Poprawka nr 1 do projektu Uchwały wg druku nr 3236

W projekcie uchwały dotyczącej Miejscowego Planu Zagospodarowania Przestrzennego dla obszaru „Osiedle Podwawelskie” dokonuje się następujących zmian:

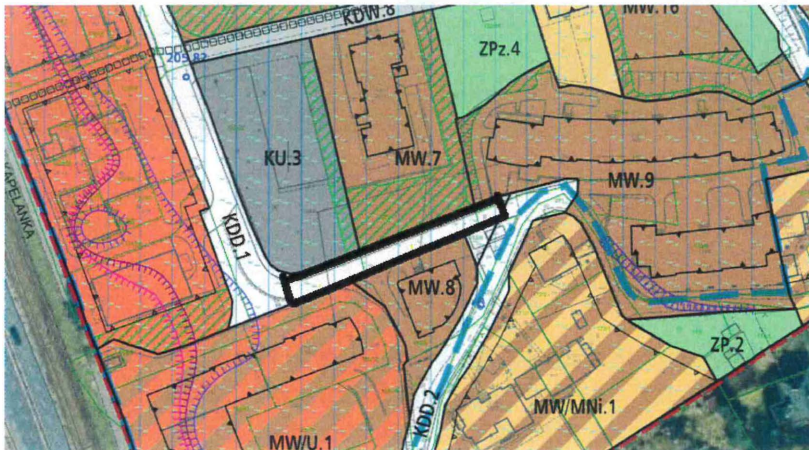
I. Ustanowienia drogi wewnętrznej pomiędzy KDD.1 i KDD. 2 przez wprowadzenie następujących zmian w projekcie uchwały:

Zmiana § 5 ust. 1 lit. m) tiret trzeci przez dodanie drogi KDW.21.

Zmiana § 14 ust. 1 pkt. 4) przez dodanie:

„- KDW.21- droga bez nazwy położona pomiędzy terenami: KU.3, MW.7, MW.8, MW/U.1”

Zmiana § 29. 1. pkt. 2) przez dopisanie KDW.21 .

Zgodnie z poniższym rysunkiem – obszar pogrubiony czarną kreską.

Załącznik graficzny z MPZP dla obszaru „Ujście Wilgi” z fragmentem obejmującym ul. Rozdroże (34 KD)

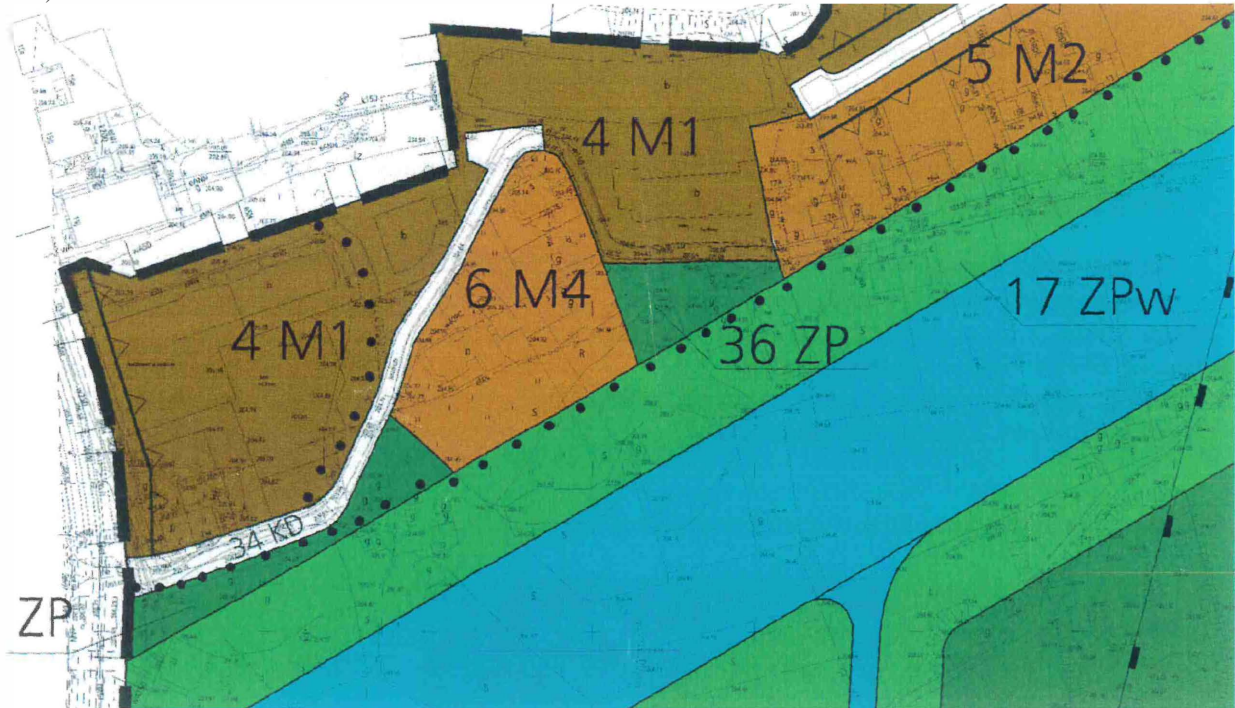
II. Odnosnie drogi KDD.2 (ul. Rozdroże):

Przywrócenie zapisów zgodnych z miejscowym planem zagospodarowania przestrzennego dla obszaru „Ujście Wilgi” i zmiana w zakresie § 14 ust.1 pkt. 2) ppkt b) i ust. 3 przez wpisanie w pkt. e): „drogę klasy dojazdowej KDD.2 – do 10 m”

Przywrócenie rysunku drogi zgodnego z miejscowym planem zagospodarowania przestrzennego dla obszaru „Ujście Wilgi”:
